Mission régionale d'autorité environnementale

Avis sur le projet d'installation d'une centrale photovoltaïque flottante à La Rothière (10) porté par la société SAS Centrale solaire de La Rothière

N° réception portail : 000725/A P
n°MRAe 2025APGE15

Figure 1: Localisation de la zone d'implantation potentielle du projet

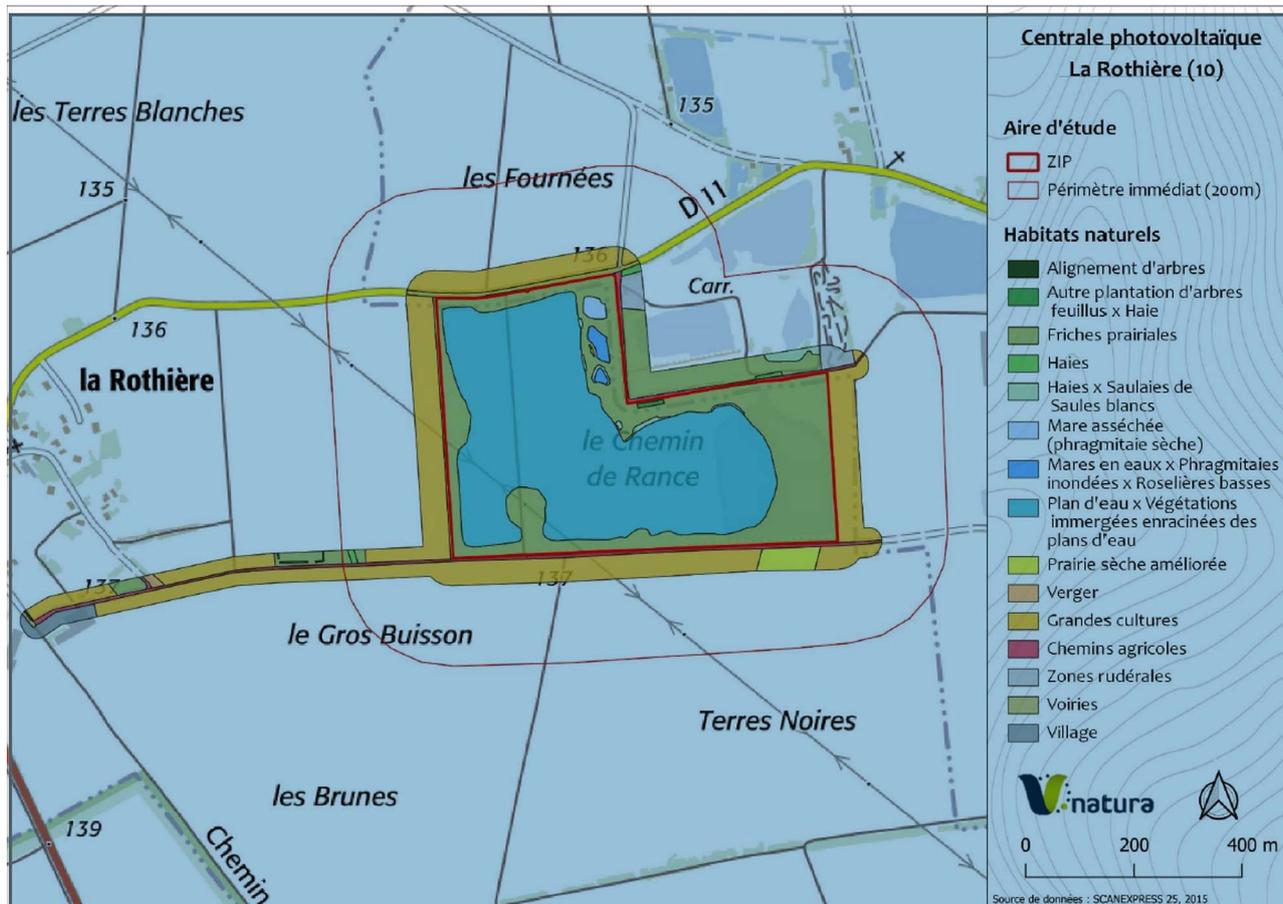
La zone d'implantation potentielle du projet (ZIP) est un étang issu d'une ancienne carrière exploitée par la société HOLCIM GRANULATS de 2006 à 2012, puis par la société EQUIOM GRANULATS entre 2012 et 2018. Selon le dossier la remise en état du site a été finalisée en 2021.

L'Ae constate que l'articulation de la remise en état de la carrière (obligation faite au carrier au titre de son Installation classée pour la protection de l'environnement – ICPE) et du projet de centrale photovoltaïque n'est pas détaillée dans le dossier.

L'Ae recommande au pétitionnaire de préciser les éventuelles obligations et les conditions de gestion, d'entretien et de surveillance du site consécutives à l'activité ICPE (qui

incomberait à l'ancien exploitant ICPE), et démontrer que son projet ne fait pas obstacle à l'atteinte de leurs objectifs.

Figure 3: Plan de masse du projet

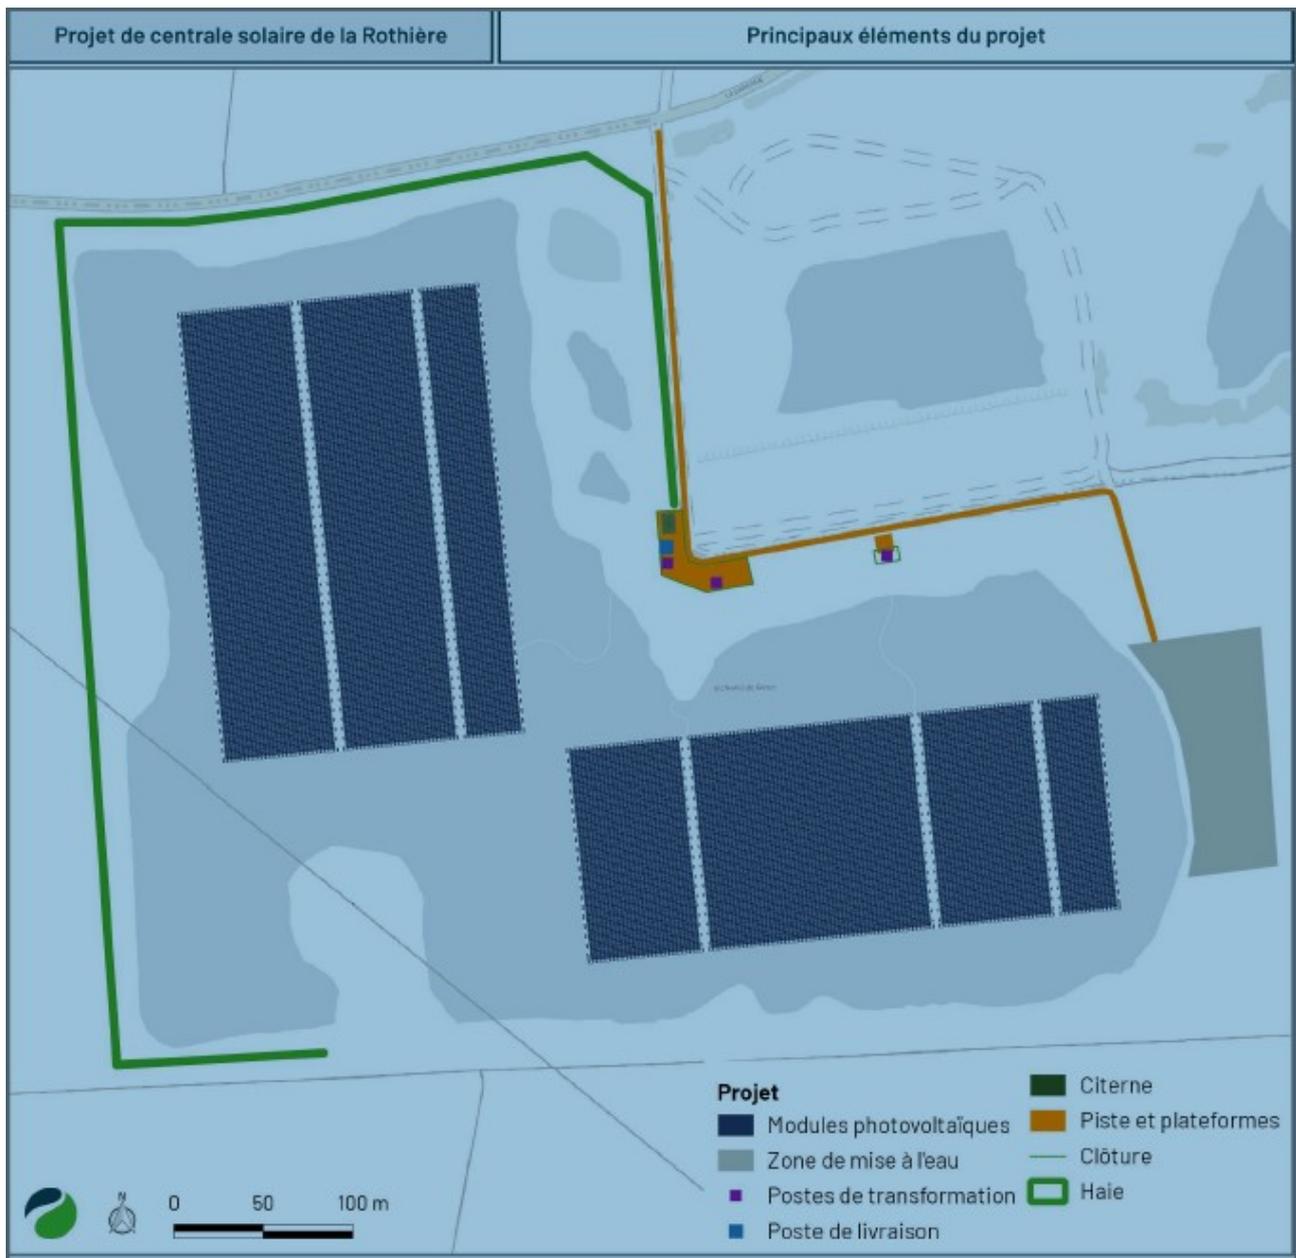
Le projet est composé de 2 îlots couvrant une superficie cumulée de près de 8 ha :

- Îlot 1, sur la partie nord du plan d'eau, d'une surface de 4,34 ha ;
- îlot 2, sur la partie est du plan d'eau, d'une surface de 3,63 ha.

La future centrale comprend 22 000 modules. Chaque module est long de 2,28 m et une largeur de 1,13 m. Les modules sont alignés sur des tables photovoltaïques fixées sur des flotteurs avec une inclinaison de 11°. Les panneaux atteignent une hauteur de 42 cm. Les structures flottantes sont fixées par des chaînes ancrées au fond du plan d'eau par des ancres.

Elle est équipée d'1 poste de livraison, de 4 postes de transformation, d'onduleurs, d'une clôture et de pistes d'accès. L'installation est équipée d'une citerne d'eau d'au moins 60 m³ sur laquelle peut s'appuyer le service départemental d'incendie et de secours (SDIS) en cas d'incendie.
